IZMJENE I DOPUNE PROSTORNOG PLANA GRADA ZAGREBA 2024.

Obrazloženje Plana

prijedlog Plana za javnu raspravu

OBRAZLOŽENJE PLANA – IZMJENE I DOPUNE 2024. GODINE

Izvadak iz kartografskog prikaza 3. Uvjeti korištenja i zaštite prostora 3.A. Uvjeti korištenja – Zagreb istok

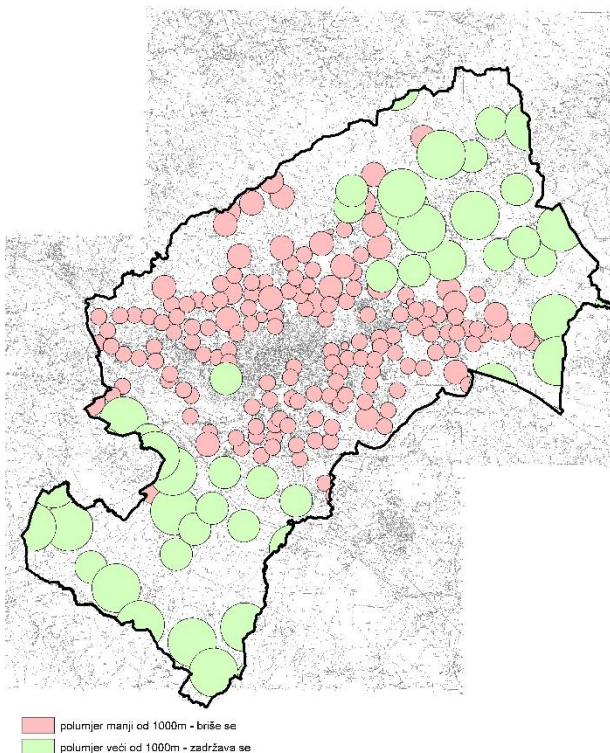
Temeljem zahtjeva Gradskog zavoda za zaštitu spomenika kulture i prirode planski znak civilne građevine za nepokretno kulturno dobro za zgradu stare škole Lučko, Puškarićeva ulica 39, k.č. 4567 k.o. Lučko ucrtana je u grafiku Plana, a uklonjen je planski znak etnološke građevine tradicijski objekt Dobrodol, Dobrodolski brijeg 33, k.č.1715/7 k.o. Đurđekovec. Korigirani su karte Zagreb zapad i Zagreb istok na kartografskom prikazu **3. Uvjeti korištenja i zaštite prostora 3.A. Uvjeti korištenja**:

Izvadak iz kartografskog prikaza Građevinskih područja naselja – karta Dugo Selo (22):
Izmjene i dopune PPGZ-a 2017. (gore), **Izmjene i dopune PPGZ-a 2024. (dolje)**

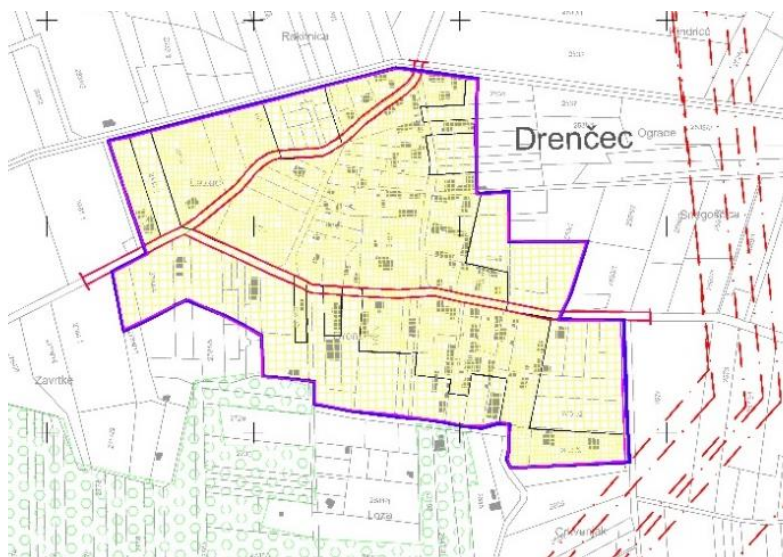
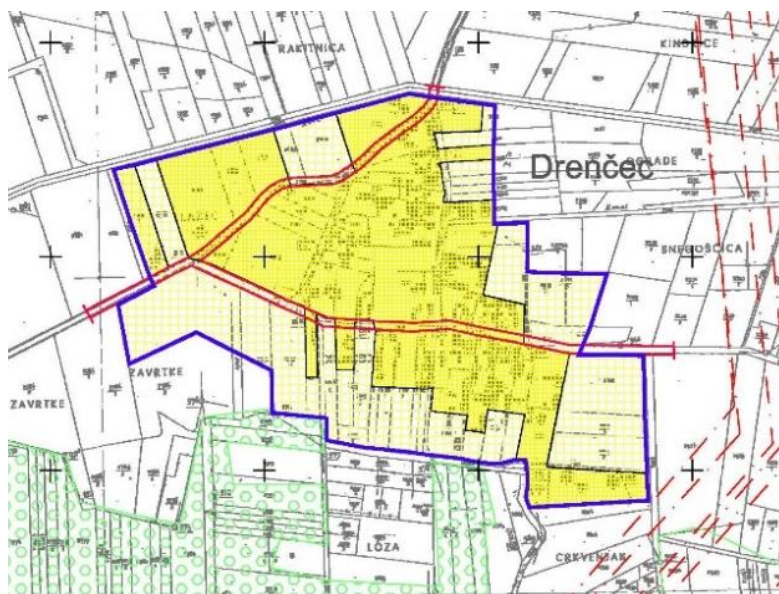
Kako bi se prilagodba mogla jednostavnije pratiti, na kartografskim prikazima građevinskih područja naselja u Prijedlogu plana za javnu raspravu prikazana je transformirana i homogenizirana granica građevinskog područja naselja (prikazana **plavom bojom**), a također je prikazana i granica građevinskog područja naselja prije transformacije (prikazana je **roza bojom**) kako bi se na prikazima lakše pratilo usklađenje istovjetnih informacija u različitim sustavima. U usvojenom planu bit će prikazana samo nova homogenizirana granica.

Ispod je prikazano transformirano i homogenizirano građevinsko područje naselja Drenčec (kao referentni primjer):

Izvadak iz kartografskog prikaza 1. Korištenje i namjena prostora 1.A. Površine za razvoj i uređenje – karta Zagreb zapad / Izmjene i dopune PPGZ-a 2017. (lijevo) *Izmjene i dopune PPGZ-a 2024. (desno)*

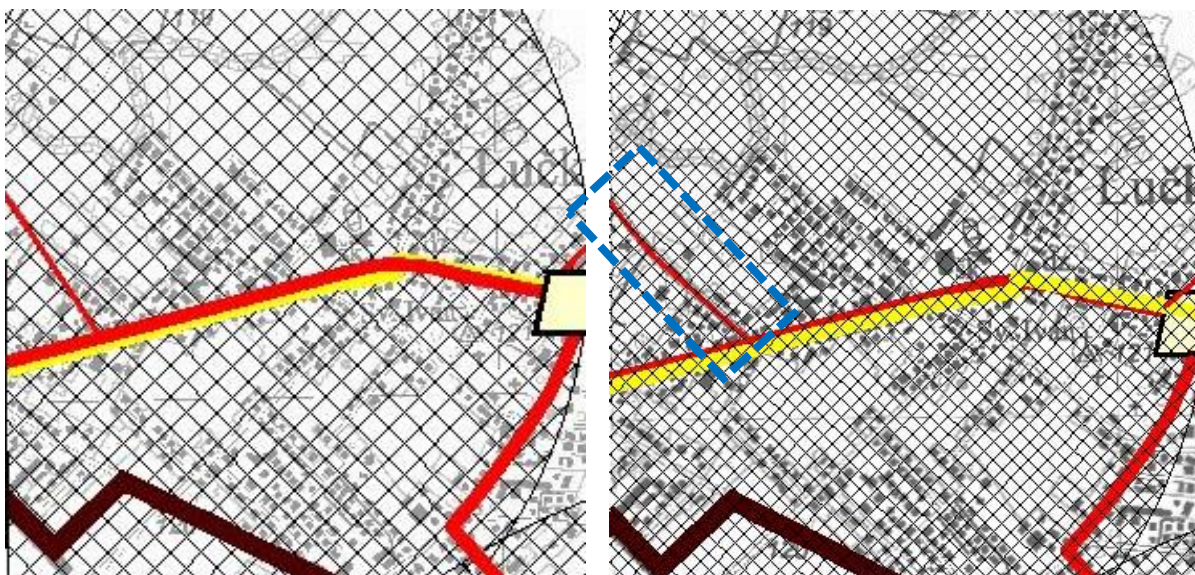
Ovim Izmjenama i dopunama Plana bilo je potrebno načelno uskladiti dio trase Ježdovečke ulice sa stvarnim stanjem na terenu odnosno kartografske prikaze u mjerilu 1:25000 uskladiti s podatkom iz kartografskog prikaza građevinskih područja naselja (karta Velika Gorica br. 1). Korigirana je trasa južnog dijela Ježdovečke ulice na spoju s Puškarićevom ulicom na sljedećim kartografskim prikazima:

Izvadak iz kartografskog prikaza 1. Korištenje i namjena prostora 1.A. Površine za razvoj i uređenje – karta Rakov potok / Izmjene i dopune PPGZ-a 2017. (lijevo) **Izmjene i dopune PPGZ-a 2024. (desno)**

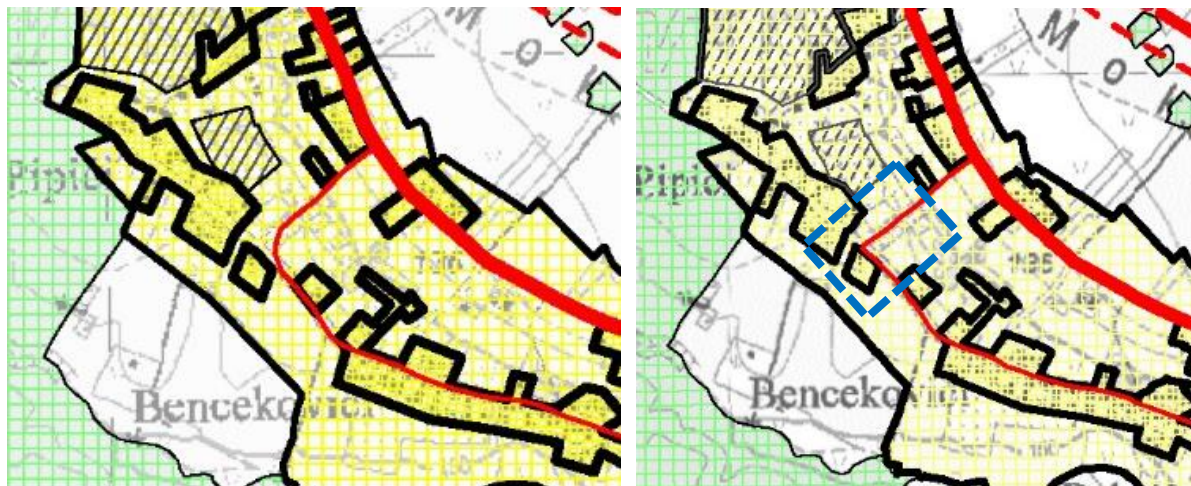
Ovim Izmjenama i dopunama Plana bilo je potrebno uskladiti dio trase ulice Pipići na kartografskom prikazu u mjerilu 1:25.000 prema točnom podatku iz kartografskog prikaza građevinskih područja naselja u mjerilu 1:5.000. Korigirana je trasa jugozapadnog dijela te ulice na spoju sa Slemenskom cestom na sljedećim kartografskim prikazima:
